日本原燃株式会社
廃棄物管理事業変更許可申請書 前後対比表

(添付書類二、添付書類五、添付書類八)

2023年8月2日

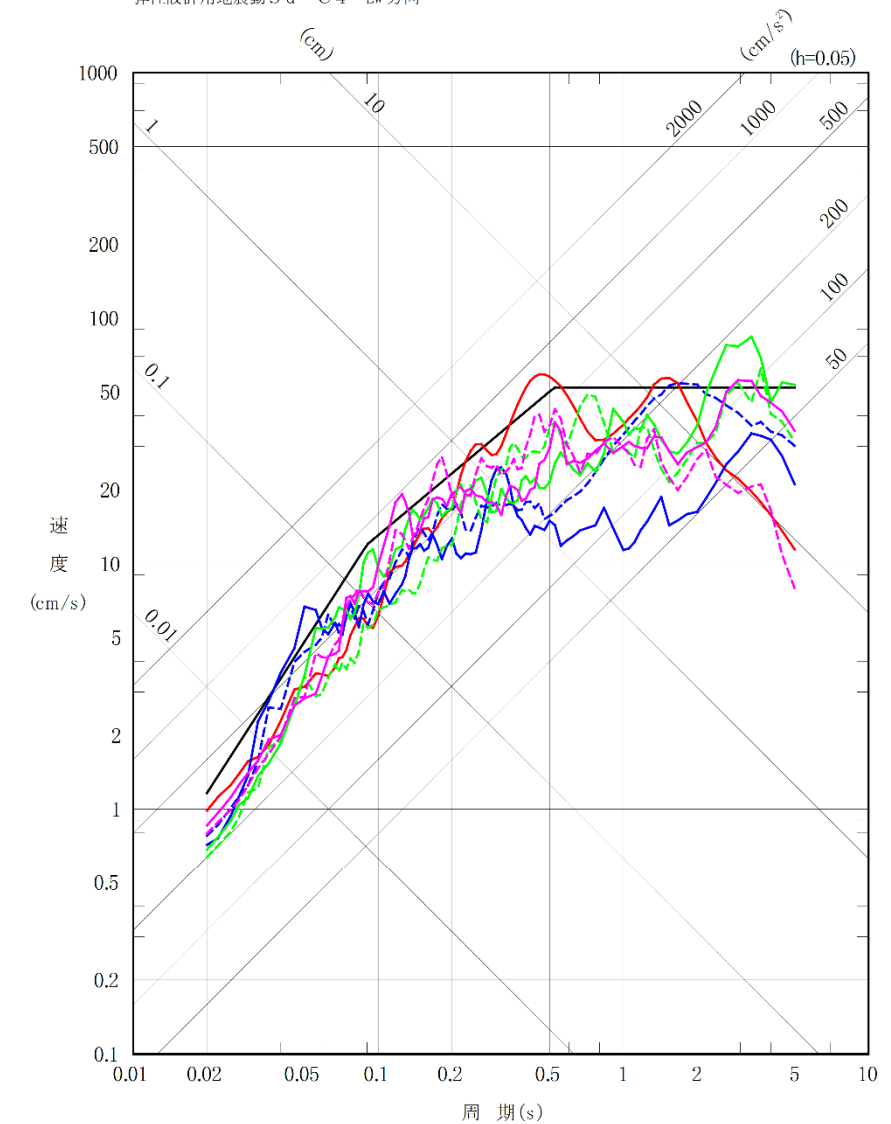
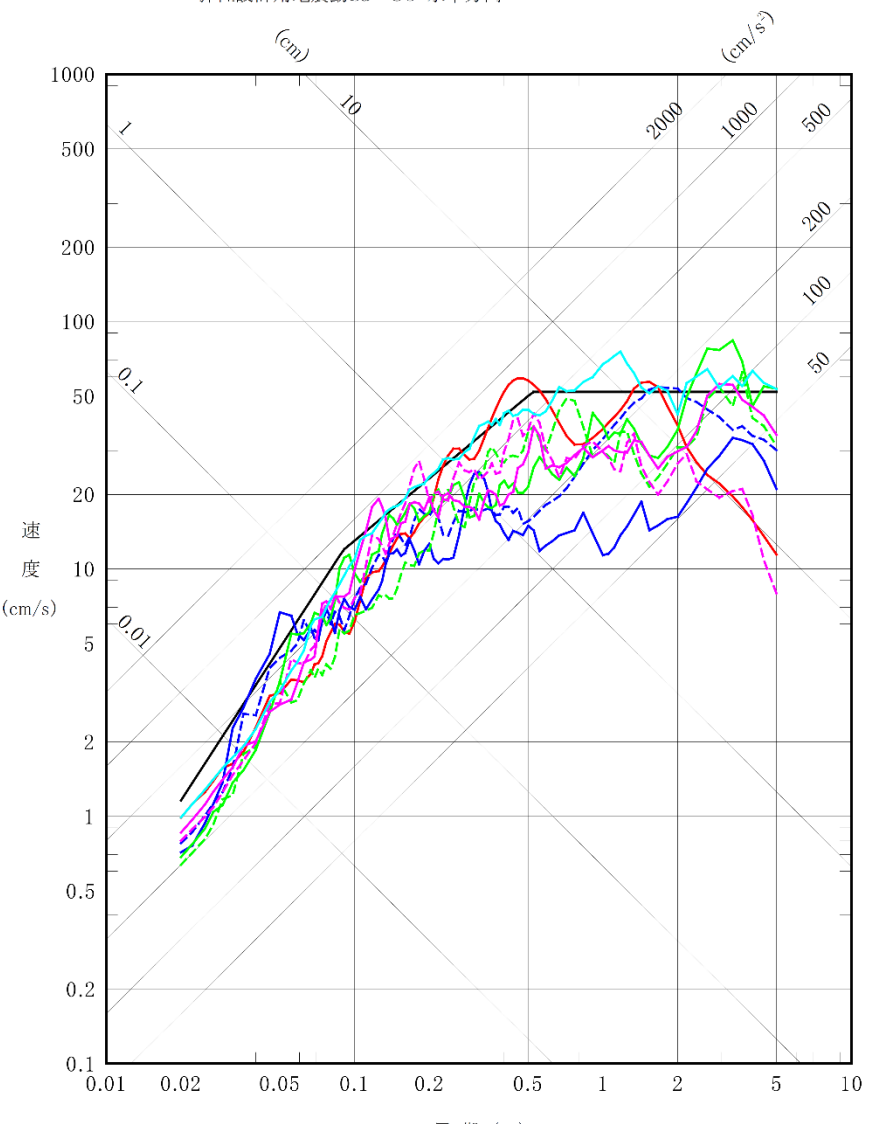
変更前（令和4年9月29日許可）（赤字、赤破線枠：変更対象箇所）	変更後（赤字、赤破線枠：変更対象箇所 青枠：第2回補正箇所）	備考（変更理由等）
<p>と基準地震動S1の応答スペクトルの比較を第1.5-3図に、弾性設計用地震動と解放基盤表面における地震動の一樣ハザードスペクトルの比較を第1.5-4図(1)～第1.5-4図(4)に示す。</p> <p>弾性設計用地震動Sd-A及びSd-B1～B5の年超過確率はおおむね10^{-3}～10^{-4}程度、Sd-C1～C4の年超過確率はおおむね10^{-3}～10^{-5}程度である。</p> <p>(1) 入力地震動</p> <p>地質調査の結果によれば、重要な廃棄物管理施設の設置位置周辺は、新第三紀の鷹架層が十分な広がりをもって存在することが確認されている。</p> <p>解放基盤表面は、この新第三紀の鷹架層のS波速度が0.7km/s以上を有する標高約-70mの位置に想定することとする。</p> <p>基準地震動は、解放基盤表面で定義する。</p> <p>建物・構築物の地震応答解析モデルに対する入力地震動は、解放基盤表面からの地震波の伝播特性を適切に考慮して作成したものとするとともに、必要に応じて地盤の非線形応答を考慮することとし、地盤のひずみに応じた地盤物性値を用いて作成する。また、必要に応じて敷地における観測記録による検証や最新の科学的・技術的知見を踏まえ設定する。</p> <p>(2) 動的解析法</p> <p>a. 建物・構築物</p> <p>動的解析に当たっては、対象施設の形状、構造特性、振動特性等を踏まえ、地震応答解析手法の適用性及び適用限界等を考慮のうえ、適切な解析法を選定するとともに、建物・構築物に応じて十分な調査に基づく適切な解析条件を設定する。動的解析は、原則として、時刻歴応答解析法を用いて求めるものとする。</p> <p>建物・構築物の動的解析に当たっては、建物・構築物の剛性は</p>	<p>と基準地震動S1の応答スペクトルの比較を第1.5-3図に、弾性設計用地震動と解放基盤表面における地震動の一樣ハザードスペクトルの比較を第1.5-4図(1)～第1.5-4図(4)に示す。</p> <p>弾性設計用地震動Sd-A及びSd-B1～B5の年超過確率はおおむね10^{-3}～10^{-4}程度、Sd-C1～C5の年超過確率はおおむね10^{-3}～10^{-5}程度である。</p> <p>(1) 入力地震動</p> <p>地質調査の結果によれば、重要な廃棄物管理施設の設置位置周辺は、新第三紀の鷹架層が十分な広がりをもって存在することが確認されている。</p> <p>解放基盤表面は、この新第三紀の鷹架層のS波速度が0.7km/s以上を有する標高約-70mの位置に想定することとする。</p> <p>基準地震動は、解放基盤表面で定義する。</p> <p>建物・構築物の地震応答解析モデルに対する入力地震動は、解放基盤表面からの地震波の伝播特性を適切に考慮して作成したものとするとともに、必要に応じて地盤の非線形応答を考慮することとし、地盤のひずみに応じた地盤物性値を用いて作成する。また、必要に応じて敷地における観測記録による検証や最新の科学的・技術的知見を踏まえ設定する。</p> <p>(2) 動的解析法</p> <p>a. 建物・構築物</p> <p>動的解析に当たっては、対象施設の形状、構造特性、振動特性等を踏まえ、地震応答解析手法の適用性及び適用限界等を考慮のうえ、適切な解析法を選定するとともに、建物・構築物に応じて十分な調査に基づく適切な解析条件を設定する。動的解析は、原則として、時刻歴応答解析法を用いて求めるものとする。</p> <p>建物・構築物の動的解析に当たっては、建物・構築物の剛性は</p>	<p>弾性設計用地震動Sd-C5の追加</p> <p>記載の適正化（「再処理施設」から「廃棄物管理施設」）</p>

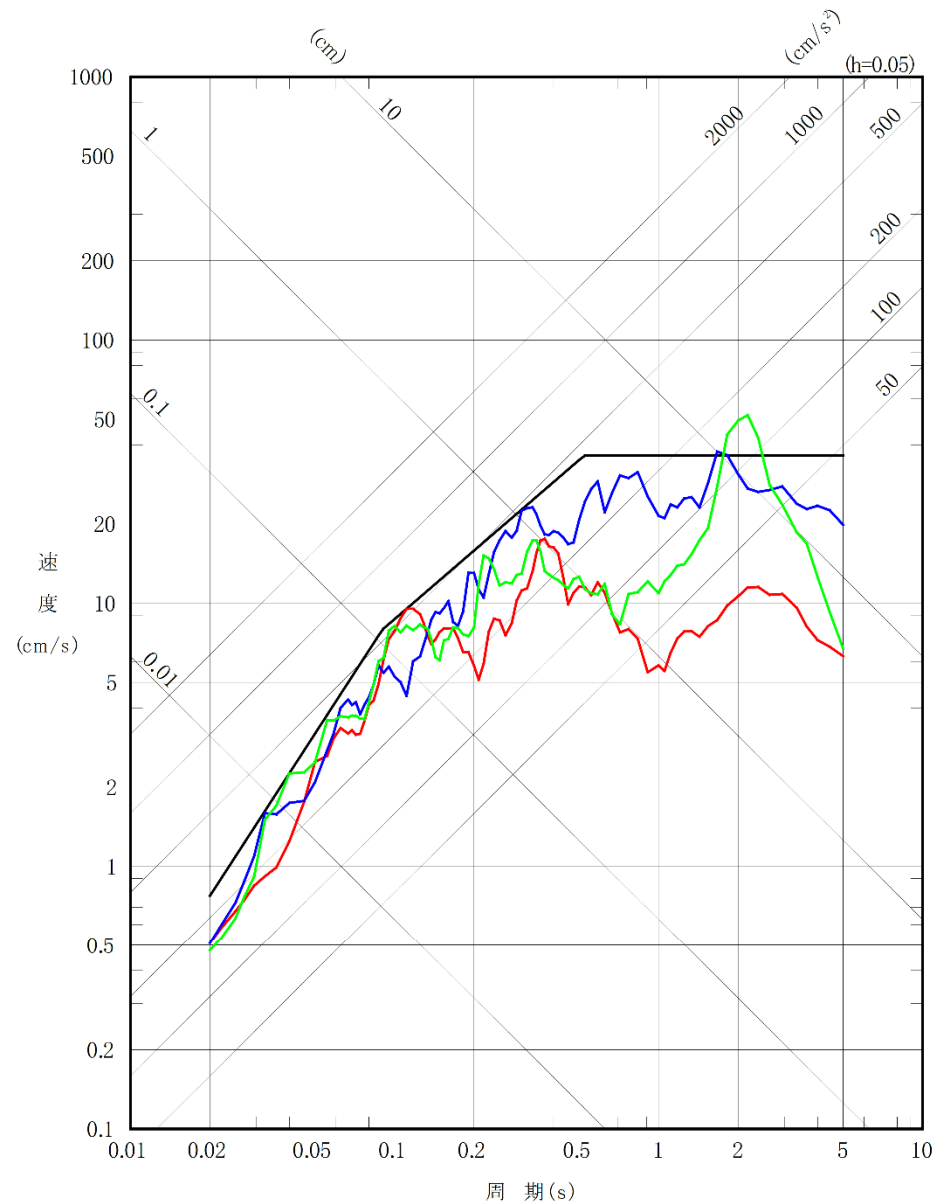
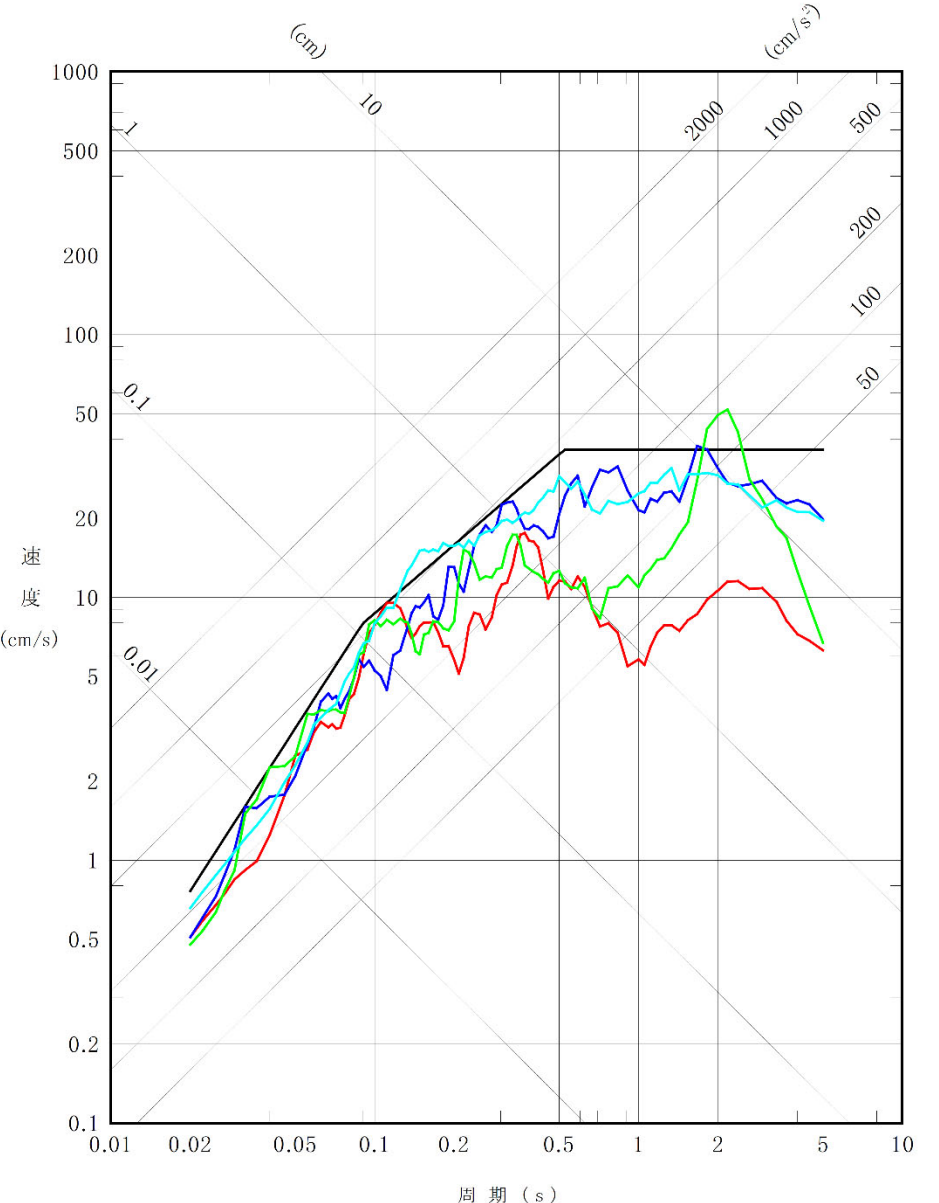
変更前（令和4年9月29日許可）（赤字、赤破線枠：変更対象箇所）	変更後（赤字、赤破線枠：変更対象箇所 青枠：第2回補正箇所）	備考（変更理由等）
<p>それらの形状，構造特性，振動特性，減衰特性を十分考慮して評価し，集中質点系に置換した解析モデルを設定する。</p> <p>動的解析には，建物・構築物と地盤の相互作用及び埋込み効果を考慮するものとし，解析モデルの地盤のばね定数は，基礎版の平面形状，地盤の剛性等を考慮して定める。地盤の剛性等については，必要に応じて地盤の非線形応答を考慮することとし，地盤のひずみに応じた地盤物性値に基づくものとする。設計用地盤定数は，原則として，弾性波試験によるものを用いる。</p> <p>地盤－建物・構築物連成系の減衰定数は，振動エネルギーの地下逸散及び地震応答における各部のひずみレベルを考慮して定める。</p> <p>基準地震動及び弾性設計用地震動に対する応答解析において，主要構造要素がある程度以上弾性範囲を超える場合には，実験等の結果に基づき，該当する建物部分の構造特性に応じて，その弾塑性挙動を適切に模擬した復元力特性を考慮した応答解析を行う。</p> <p>b. 機器・配管系</p> <p>機器については，その形状を考慮して，1質点系又は多質点系モデルに置換し，設計用床応答曲線を用いた応答スペクトル・モーダル解析法又は時刻歴応答解析法により応答を求める。</p> <p>配管系については，適切なモデルを作成し，設計用床応答曲線を用いた応答スペクトル・モーダル解析法により応答を求める。</p> <p>なお，剛性の高い機器・配管系は，その設置床面の最大床応答加速度の1.2倍の加速度を静的に作用させて地震力を算定する。</p> <p>動的解析に用いる減衰定数は，既往の振動実験，地震観測の調査結果等を考慮して適切な値を定める。</p>	<p>それらの形状，構造特性，振動特性，減衰特性を十分考慮して評価し，集中質点系に置換した解析モデルを設定する。</p> <p>動的解析には，建物・構築物と地盤の相互作用及び埋込み効果を考慮するものとし，解析モデルの地盤のばね定数は，基礎版の平面形状，地盤の剛性等を考慮して定める。地盤の剛性等については，必要に応じて地盤の非線形応答を考慮することとし，地盤のひずみに応じた地盤物性値に基づくものとする。設計用地盤定数は，原則として，弾性波試験によるものを用いる。</p> <p>地盤－建物・構築物連成系の減衰定数は，振動エネルギーの地下逸散及び地震応答における各部のひずみレベルを考慮して定める。</p> <p>基準地震動及び弾性設計用地震動に対する応答解析において，主要構造要素がある程度以上弾性範囲を超える場合には，実験等の結果に基づき，該当する建物部分の構造特性に応じて，その弾塑性挙動を適切に模擬した復元力特性を考慮した応答解析を行う。</p> <div data-bbox="1308 1268 2220 1314" style="border: 1px solid blue; height: 20px; width: 100%;"></div> <p>b. 機器・配管系</p> <p>機器については，その形状を考慮して，1質点系又は多質点系モデルに置換し，設計用床応答曲線を用いた応答スペクトル・モーダル解析法又は時刻歴応答解析法により応答を求める。</p> <p>配管系については，適切なモデルを作成し，設計用床応答曲線を用いた応答スペクトル・モーダル解析法により応答を求める。</p> <p>なお，剛性の高い機器・配管系は，その設置床面の最大床応答加速度の1.2倍の加速度を静的に作用させて地震力を算定する。</p> <p>動的解析に用いる減衰定数は，既往の振動実験，地震観測の調査結果等を考慮して適切な値を定める。</p>	<p>記載の適正化（洞道に係る記載を削除）</p>

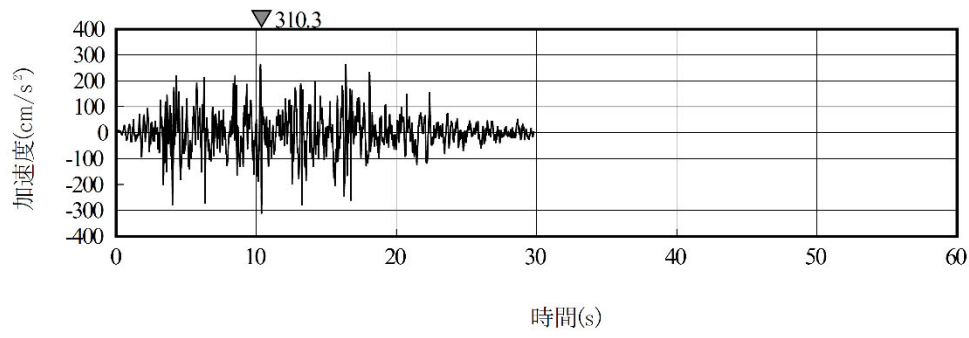
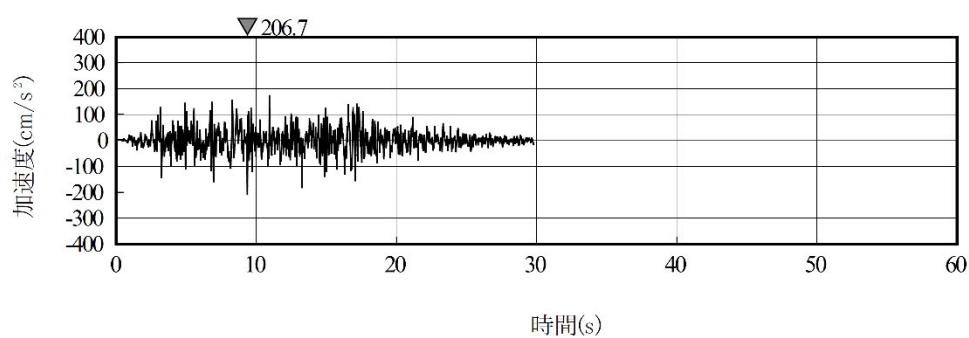
S d - B 3	221	225	203																																																																																														
S d - B 4	269	216	162																																																																																														
S d - B 5	229	241	185																																																																																														
S d - C 1	310		160																																																																																														
S d - C 2	225 ^{※1}	245 ^{※2}	160																																																																																														
S d - C 3	215	200	150																																																																																														
S d - C 4	270	250	-																																																																																														
S d - C 5	310		207
